Zoeterwoude

Meerburgerpolder Noord

Nota van beantwoording overleg- en inspraakreacties

05-06-2013

Figuur 2.1 Doorsnede Meerburgerpolder Noord-Vleugelnootlaan: onderlinge afstanden en maximum bouwhoogte

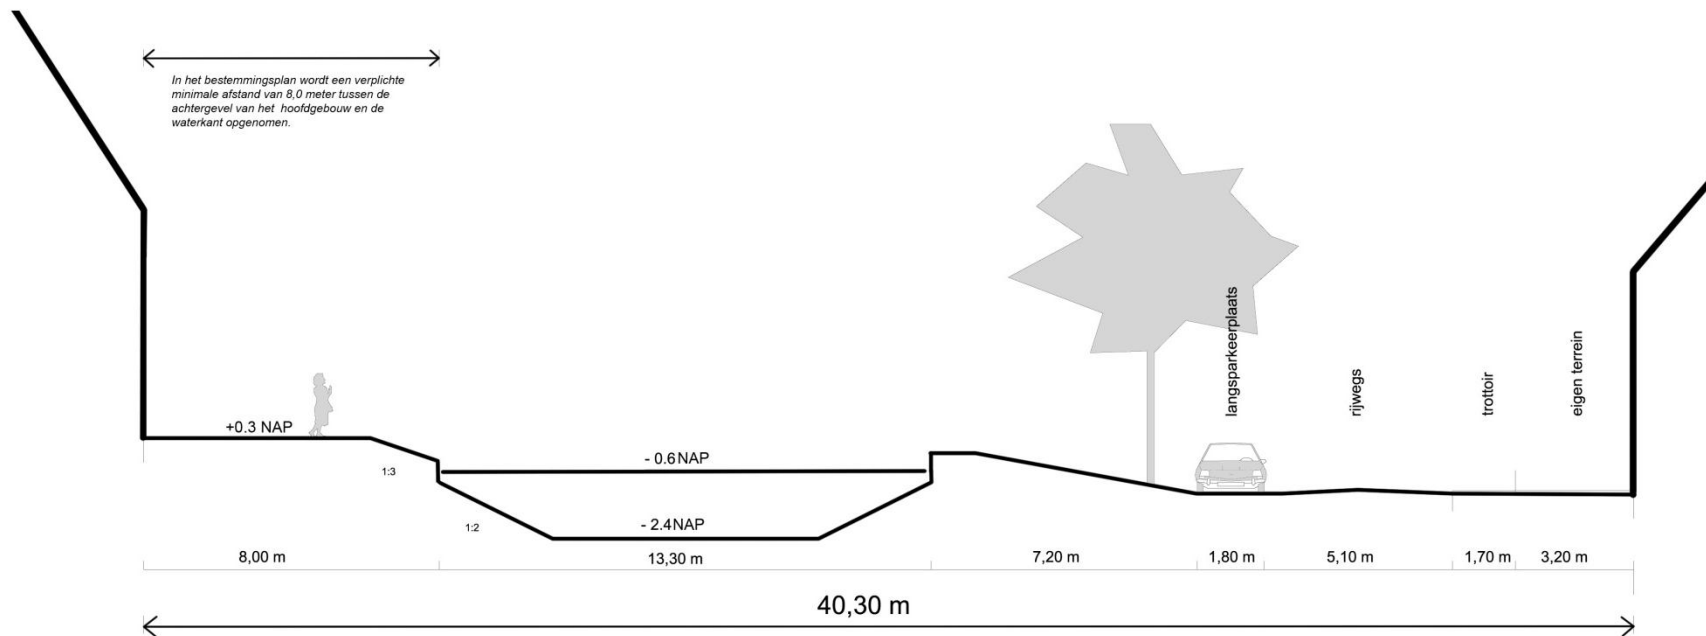
De hoogteregeling uit beide plannen wordt diverse malen aangekaart in de binnengekomen reacties. De opmerkingen en vragen richten zich met name op de wijze van meten (wat is het peil) en welke hoogte feitelijk wordt toegestaan. Bij dit tweede punt, de toegestane hoogte, wordt in de meeste gevallen de link gelegd met de afstand van de nieuwe bebouwing tot de bestaande bebouwing.

Indiener 3 (Heppe-Vleugelnootlaan)		
Samenvatting		reactie college van b & w
a.	<p>Insprekers verwachten dat door de geplande woningbouw hun woongenot en privacy zullen worden aangetast.</p>	<p>De Vleugelnootlaan ligt direct tegenover het noordelijk plangebied, aan de overzijde van de Meerburgerwatering.</p> <p>De nieuwe functie binnen het plangebied, wonen, komt overeen met de functie langs de Vleugelnootlaan. De aanwezige bebouwing bestaat ter plaatse immers uit woningen. Qua functie is er zodoende geen sprake van dat de ene functie de andere hindert of belemmert. Ook qua ontsluiting en verkeersbewegingen is er geen sprake van hinder of overlast. De nieuwe woningen hebben hun ontsluiting juist van de Vleugelnootlaan afgekeerd, richting de Hoge Rijndijk en over de A4.</p> <p>De stedenbouwkundige inrichting is zodoende</p>

<p>d. De wijze waarop de oevers tegenover de Vleugelnootlaan worden bestemd, is belangrijk. Evenals de toegezegde openbaar groenvoorziening tussen het water en de nieuw te bouwen woningen. Op het smalste stuk is de afstand slechts 35 m.</p>	<p>Onder punt a is reeds aangegeven dat, gelet op de visualisering, terecht gesteld kan worden dat er sprake is van een ruime onderlinge afstand. Ook is daarbij verwezen naar de thematische beantwoording onder punt 2.1. Daarin wordt een toelichting gegeven op de wijze van meten en hoe de bouwhoogte op de plankaart gelezen</p>

b.	Bouwhoogte Er is verwarring over het peil vanaf waar de hoogte moet worden gemeten. De bouwhoogten in de verbeelding zijn niet eenduidig. De bouwhoogte van onze woning is 6 m en is niet vergelijkbaar met de 13 m die elders wordt toegestaan. De toegestane bouwhoogte in artikel 19.1.c is te hoog. De toezegging dat in de directe omgeving van onze woningen maximaal twee bouwlagen komen, is niet opgenomen in het bestemmingsplan.	De wijze van meten voor nieuwe bebouwing is toegelicht in de thematische beantwoording onder 2.1. Door de verschillende wijzen van meten, is het hoogteverschil in belangrijke mate verklaard. Voor bestaande bebouwing wordt namelijk het bestaande maaiveld als peil gehanteerd. Dit is vastgelegd in lid 1.27, waarin de begripsbepaling van 'peil' is opgenomen. Daarnaast wordt in de thematische beantwoording eveneens aangegeven dat de toegestane hoogtematen op onderdelen worden aangepast.

Uitgaande van dit peilniveau zijn vervolgens de bouwhoogtes voor de nieuwe bebouwing in deelgebied Zuid en Noord bepaald. Een bouwhoogte van 16 m betekent zodoende niet automatisch dat een gebouw ter plaatse 16 m hoog mag worden, maar dat het gebouw, ten opzichte van -1 m NAP, 16 m hoog mag worden. Als van een specifieke locatie bekend is dat het maaiveld in de nieuwe situatie op +0,3 m NAP ligt, dan kan geconcludeerd worden dat het maaiveld ter plaatse al 1,3 m boven het peil (meetniveau) van -1 m NAP ligt. Met andere woorden, van de 16 m bouwhoogte is al 1,3 m verbruikt door het hoogteverschil. Dit houdt in dat ter plaatse nog 14,7 m resteert voor het gebouw.

men, die inzichtelijk maakt hoe hoog de nieuwe bebouwing mag worden in vergelijking met de bestaande bebouwing en welke afstanden worden aangehouden ten opzichte van de bestaande bebouwing. De gemeente is van mening dat met de toegestane bouwhoogtes in relatie tot de onderlinge afstanden met omliggende bebouwing, sprake is van een acceptabele stedenbouwkundige inrichting.

Doorsnede op het smalste punt tussen gevellijn Verde Vista Meerburg en bebouwing Vleugelnootlaan.

Maximale bouwhoogte volgens bestemmingsplan 13,0 meter boven -1 NAP.
Ter plaatse van de Meerburgerwatering betekent dit dat er een maximale bouwhoogte van 11,7 meter boven maaiveld mogelijk is.
